**Commission économique pour l'Europe****Comité des transports intérieurs****Groupe de travail des transports de marchandises dangereuses**

Réunion commune d'experts du Règlement annexé à l'Accord européen relatif au transport international des marchandises dangereuses par voies de navigation intérieures (ADN)  
(Comité de sécurité de l'ADN)

**Rapports des groupes de travail informels****Rapport du groupe de travail informel des citernes à membrane****Communication des gouvernements belge, français et néerlandais\*\* \*\****Résumé*

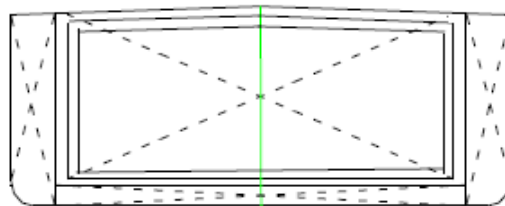
**d) Citerne à membrane : Une citerne à cargaison intégrale constituée d'une mince couche (membrane) étanche aux liquides et aux gaz et d'une isolation supportée par la coque intérieure adjacente et la structure de fond intérieure d'un bateau à double coque.** ».
